## 規格變更通知

### FC3A 型 開放式網路控制器 CPU 模組搭載的 DIP 開關

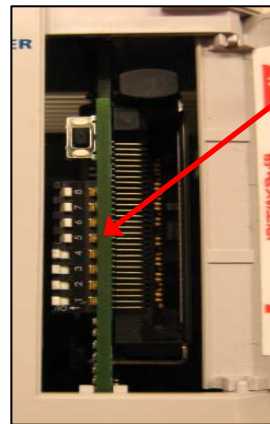
DIP 開關的底座顏色由灰色變成黑色，滑動旋鈕的顏色由淺黃色變更為白色。另外，DIP 開關 ON 的時候，旋鈕的傾斜角度也有所改善，再次操作時的操作性能也提昇。其他規格、型號、價格均無變更。

底座顏色:灰色  
旋鈕顏色:淺黃色  
ON 的時候  
和框體之間的隙縫很小

底座顏色:黑色  
旋鈕顏色:白色  
ON 的時候和框體之間的  
縫隙得以確保
